Port des heures Claires, à Istres

*Réponses à l'avis de la MRAE du 25 janvier 2021
MRAe2021APPACA6 et MRAe2021APACA3*

Février 2021

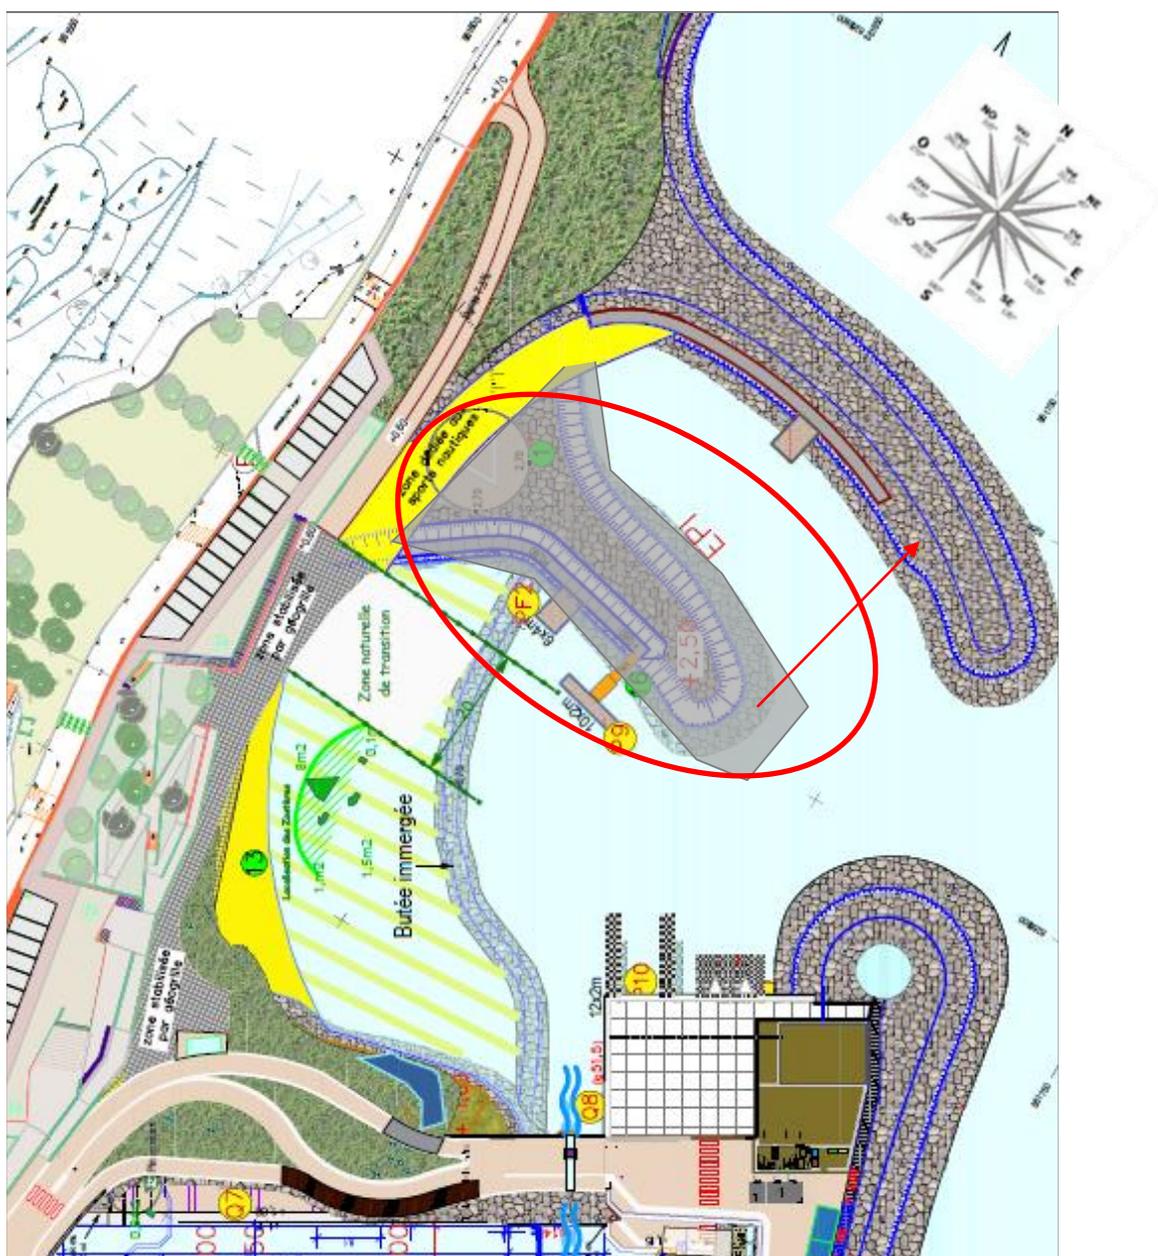
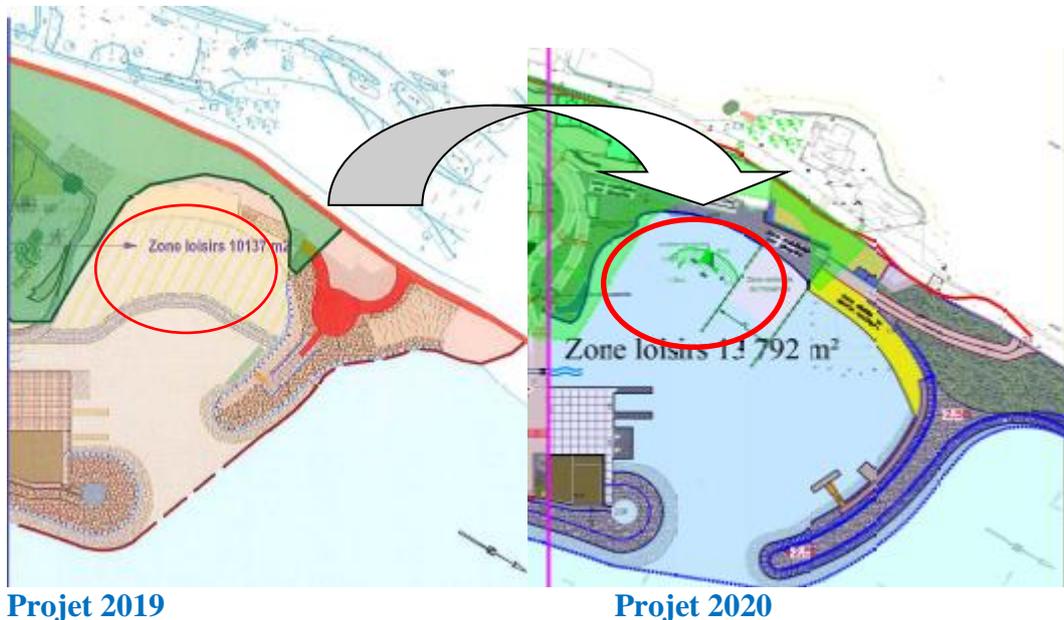
Le rapport de présentation n'explique pas ce différentiel de surface. Il ne localise pas non plus précisément la zone concernée de manière à identifier et compléter l'analyse des incidences de cette évolution du projet. On remarque par exemple que les ambiances paysagères n'intègrent pas les évolutions du trait de côte avec les évolutions des aménagements du projet dans la partie nord et que l'incidence de l'extension de la zone UP sur l'artificialisation du littoral n'a pas été abordée.

La MRAe recommande d'actualiser, voir de compléter, l'évaluation environnementale stratégique du dossier de manière à intégrer l'évolution de la surface de la zone UP dans l'analyse de ces incidences sur les enjeux environnementaux, en particulier sur le paysage et la limitation de l'artificialisation de la zone littorale ou lagunaire.

L'évolution des surfaces du projet et, parallèlement de la zone UP, est intrinsèquement liée à la protection des espèces protégées (zostères) de l'anse Nord : l'aménagement de la zone d'implantation de ces espèces étant exclues, le linéaire d'accès à l'étang indispensable pour la mise à l'eau de l'école de voile est reporté vers le Nord. En conséquence, l'épi de protection de cette anse est également reporté vers le Nord de la zone.

Le différentiel de surface entre le projet DPMEC 2019 et DPMEC 2020 dans la zone Nord est de 3 655 m² sur le domaine maritime, correspondant à la translation de la zone de mise à l'eau de l'école de voile et son ouvrage de protection vers le Nord, afin de neutraliser, sans aménagement, la zone d'implantation des zostères, espèce protégée. Par ailleurs, l'anse étant plus largement ouverte, l'emprise au sol de la digue de protection est augmentée, dans sa longueur essentiellement, pour passer de 1 670 m² à 2 600 m².

Figure 2 : Emprise comparée des existants (zone rose) et du projet d'extension du port des heures claires version DPMEC 2020

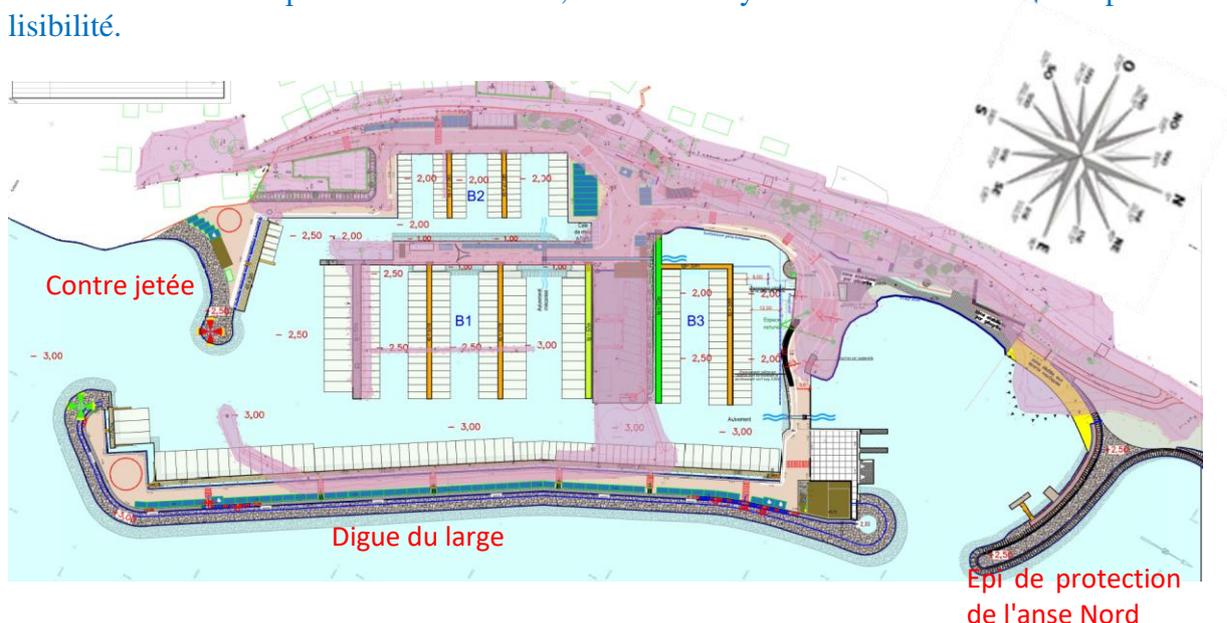
- ne mentionne pas les linéaires totaux de digue à créer et les surfaces au sol que représentent ces ouvrages en termes d'artificialisation des fonds marins (contre-jetée, allongement au nord et au sud de la digue du large et création d'une digue au nord), les volumes de sédiments et de roche extraits lors des travaux de dragage et de déroctage et enfin le volume de sable à recharger sur la grève pour la création de l'anse dédiée aux activités de l'école de voile ;

A l'exception du volume de matériaux granuleux mise en œuvre sur la zone de mise à l'eau de l'école de voile, dans l'anse naturelle (900 m³), les autres éléments figurent déjà dans le dossier d'étude d'impact ou ses annexes, mais sont synthétisés ci-dessous pour plus de lisibilité.

L'emprise au sol de l'extension du port représente une surface de 11 810 m², soit à peine 0,012 km².

Figure 4 : surfaces de terrassement et dragage

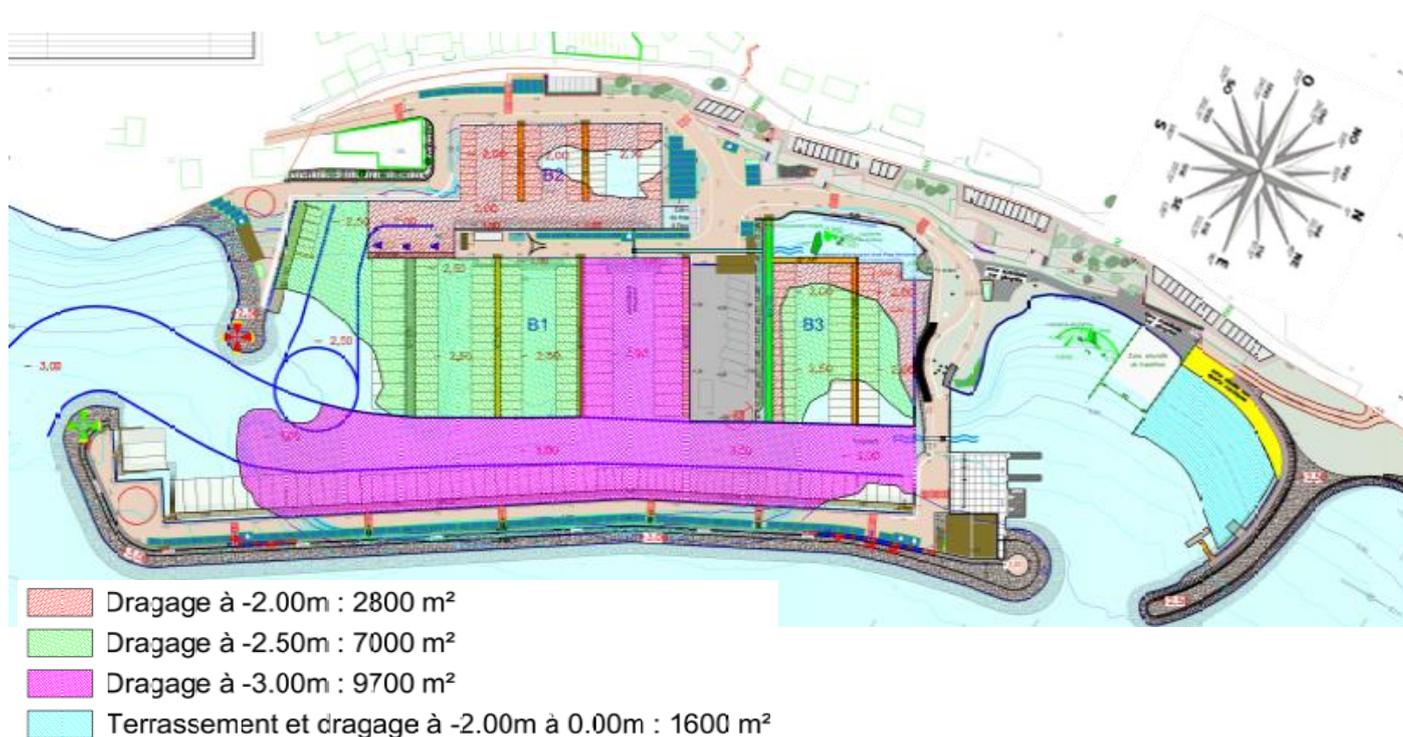
La MRAe recommande d'actualiser l'étude d'impact sur la description des digues et des volumes de matériaux à extraire, et de compléter l'analyse des incidences du projet en particulier sur les enjeux liés à l'artificialisation de la zone littorale (modification morphologique du paysage du trait de côte) et lagunaire (destructions des petits fonds marins).

Superposition des plans masse du port et de l'école de voile existants et ses installations projetées pour visualisation des emprises respectives, avec mise en exergue des différents linéaires d'accès au rivage.

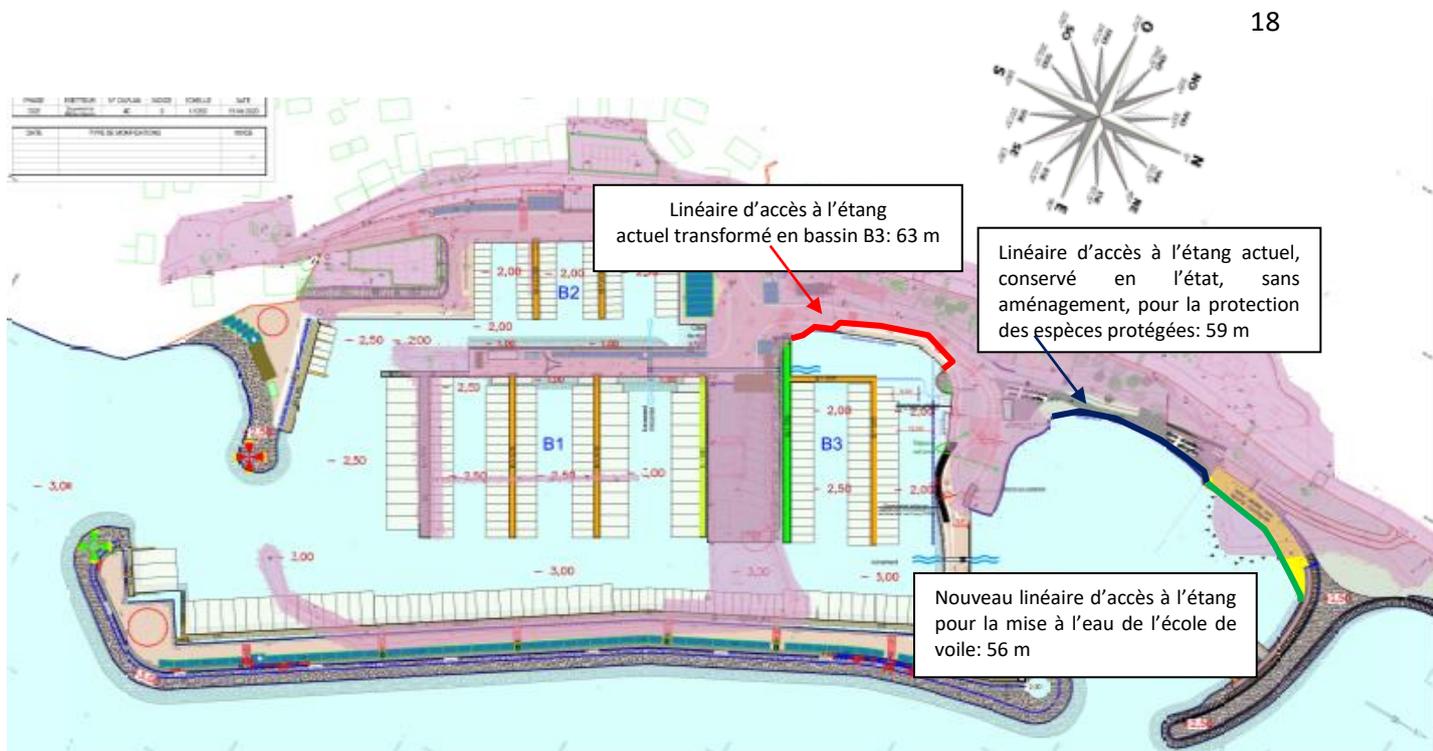
La MRAe recommande de compléter le dossier par une présentation de la reconstitution de la plage détruite et une analyse des effets de cette reconstitution sur l'environnement.

De plus, le linéaire d'accès à l'étang de l'école de voile, qui, comme nous venons de le rappeler ne constituait pas une plage mais une zone de mise à l'eau, n'est pas supprimé mais reporté vers le Nord de l'étang. La création de ce linéaire de 56 m compense donc le linéaire d'accès au rivage neutralisé pour la création du bassin 3 (68 ml).

La Commune possède quatre sites de baignade, dont les plages du Ranquet et de la Romaniquette, les deux sites aménagés les plus récents, qui sont réservés à l'usage balnéaire et adaptés à celui-ci. Le site du port des heures claires n'est pas un site de baignade mais un accès au rivage de l'étang, pour la mise à l'eau de l'école de voile.
